Technische IFL-Mitteilung

Nr. 06/2023

Herstellerinformation-Mazda 3 (BM/BN) Motorhaube/Ersatzteil ohne Karosseriedichtmittel

Betrifft: Modell Mazda 3 (BM/BN)

Bild 3: Auszug aus Herstellerinformation Mazda

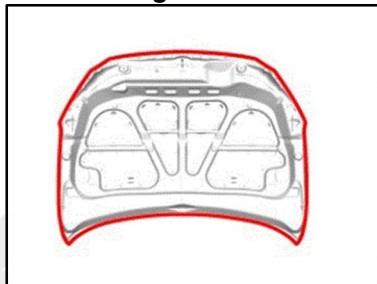
Hintergrund für den Wegfall des Karosseriedichtmittels an den Motorhauben als Ersatzteil ist ein Lieferantenwechsel im Dezember 2022. Ab diesem Zeitpunkt werden folgende Teile ohne Karosseriedichtmittel geliefert.

Diese nicht versiegelten Motorhauben erhalten neue Teilenummern.

Verarbeitungshinweis: Stellen, an denen das Karosseriedichtmittel manuell aufgetragen werden muss.

Abhilfe: Die fehlende Karosseriedichtmasse muss im Reparatur- bzw. Lackierfachbetrieb manuell aufgetragen werden.
